東総R02-027号  
令和3年 4月 12日

東芝エネルギーシステムズ株式会社 原子力技術研究所  
東芝臨界実験装置（NCA）施設に係る  
廃止措置計画認可申請書の補正について

別紙1 NCA廃止措置計画申請書の補正の新旧対照表

図7-1 燃料詰替え設備の配置概要

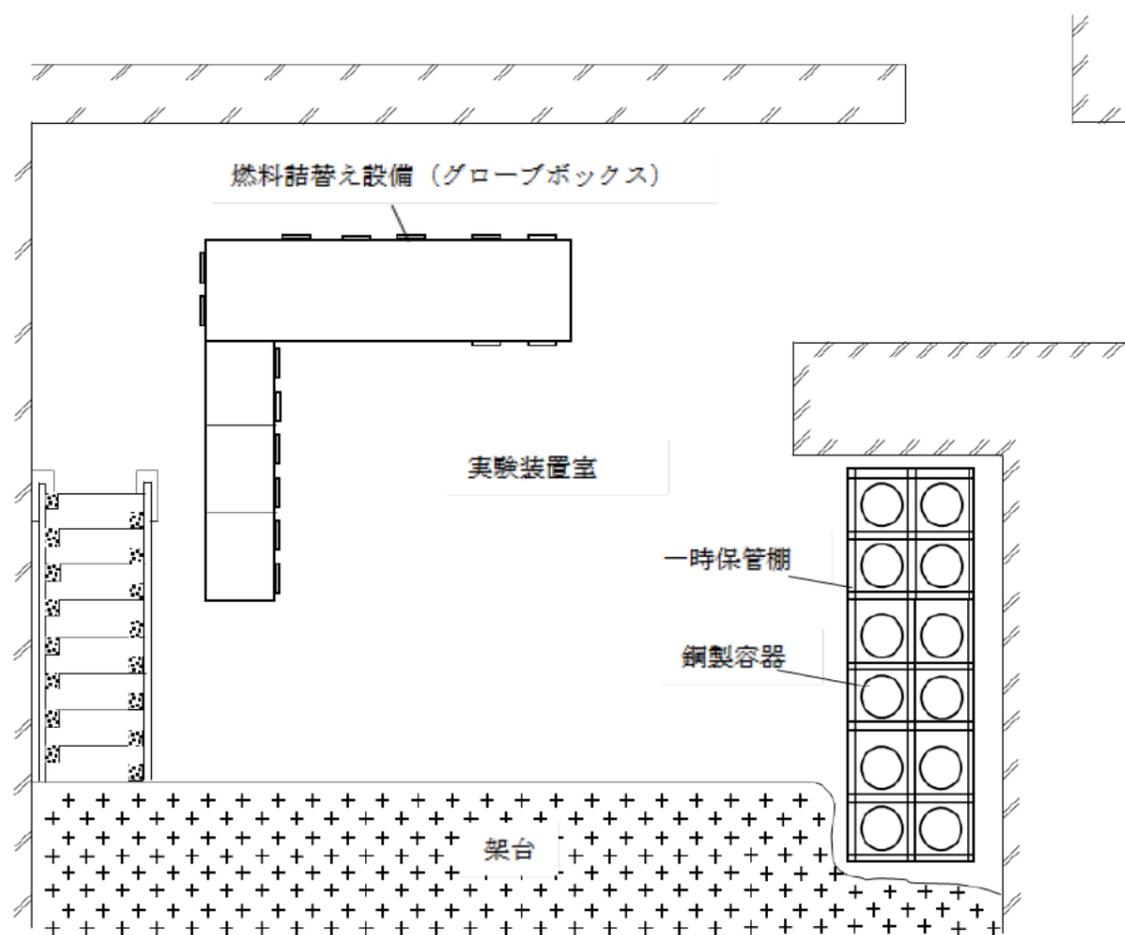
・法令改正に伴う変更  
(補正前の図A5-1を図7-1へ移動)

図7-2 燃料詰替え設備（グローブボックス）概要図

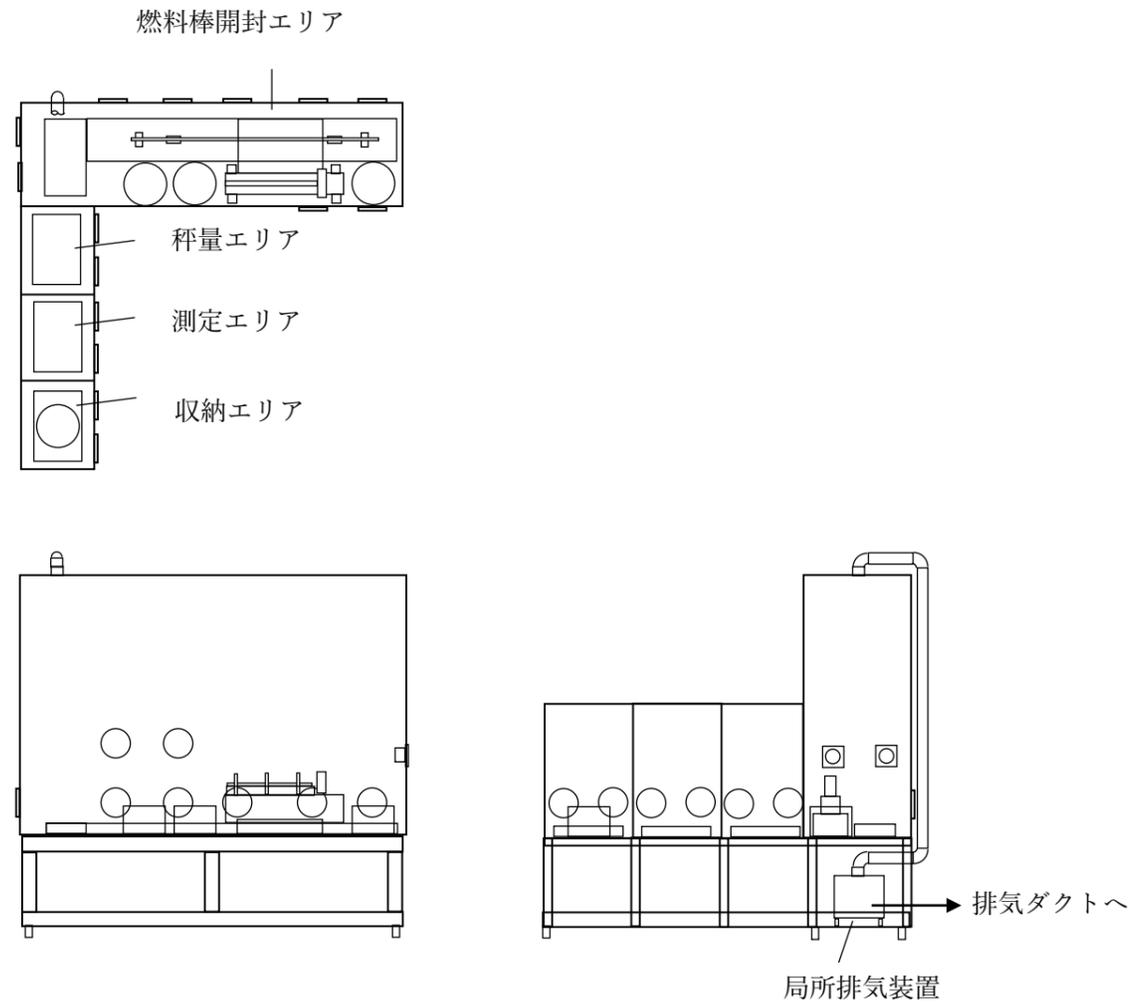
・法令改正に伴う変更  
(補正前の図A5-2を図7-2へ移動)

図7-3 鋼製容器の一時保管棚

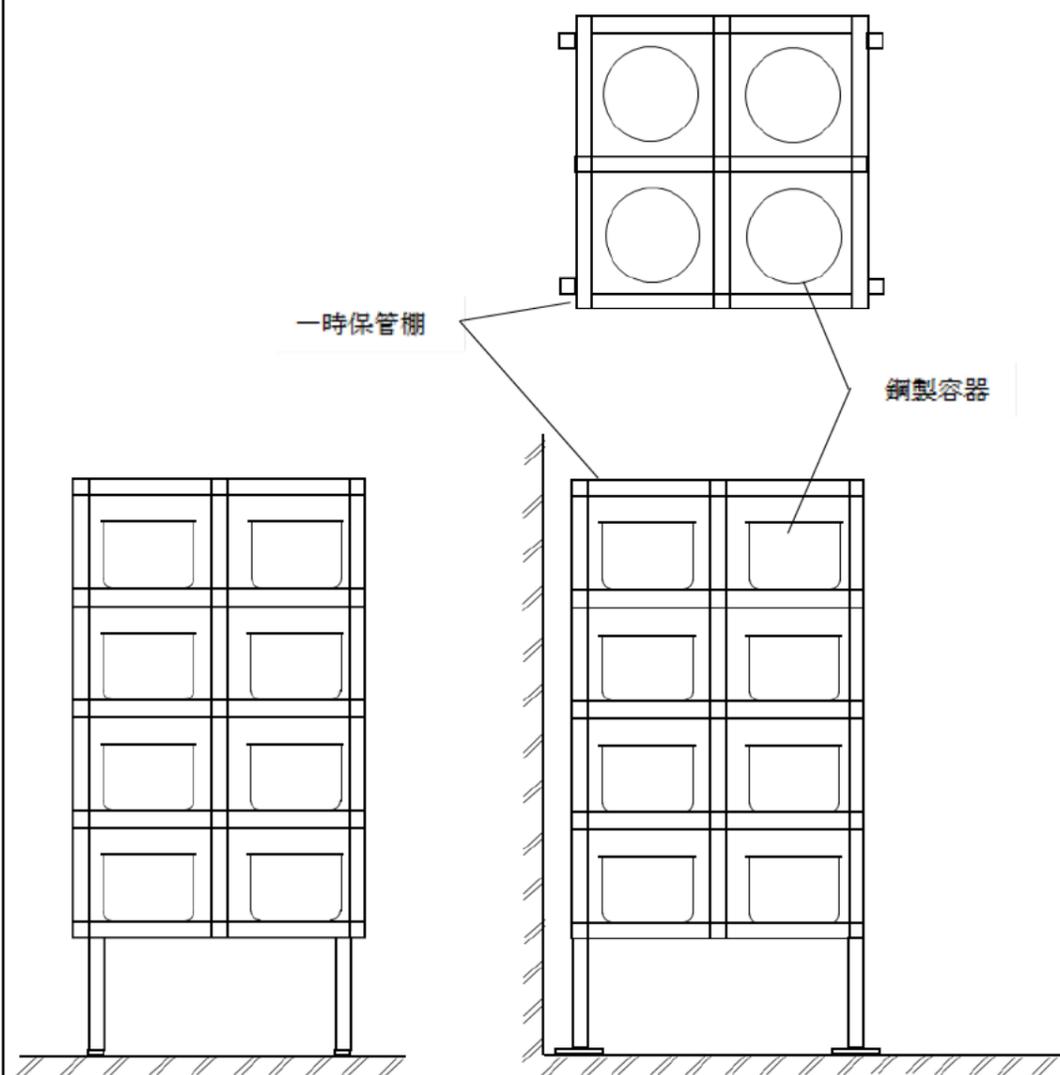
・法令改正に伴う変更  
(補正前の図A5-3を図7-3へ移動)

図7-4 既設の液体廃棄物処理系統図

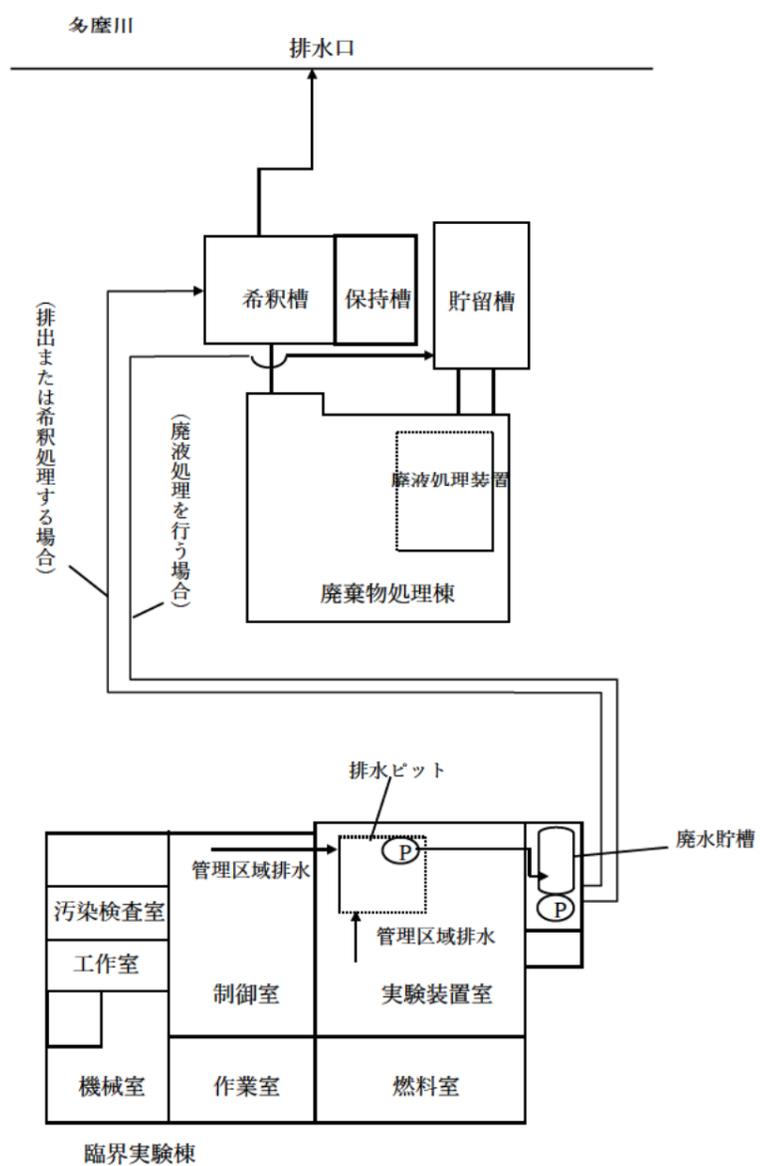
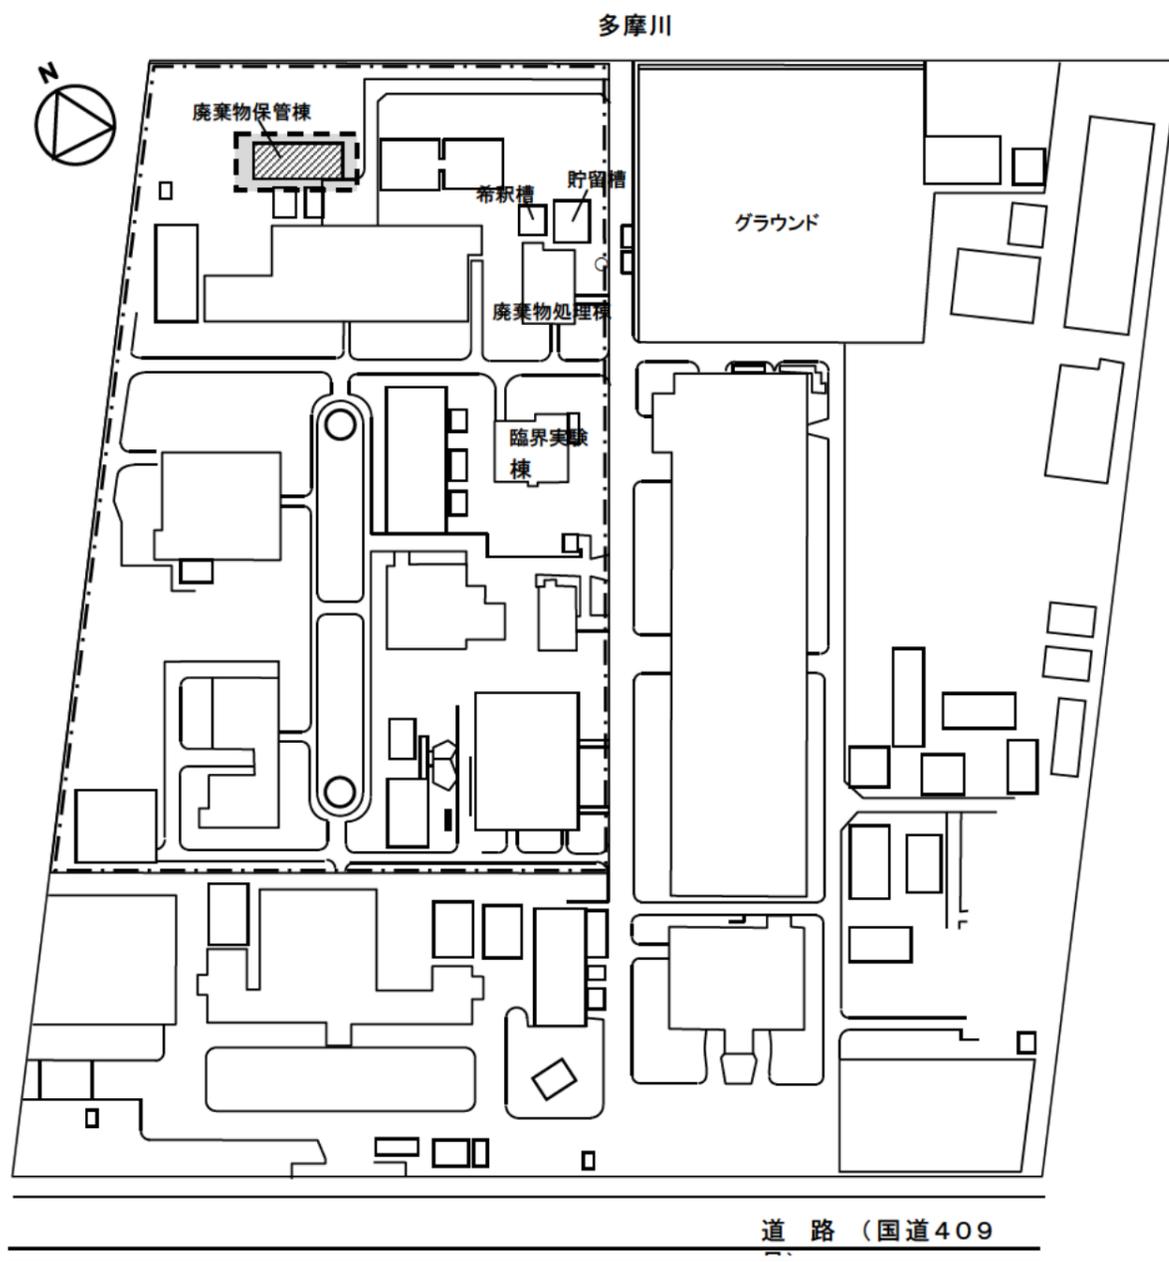
・法令改正に伴う変更  
(補正前の図A5-4を図7-4へ移動)
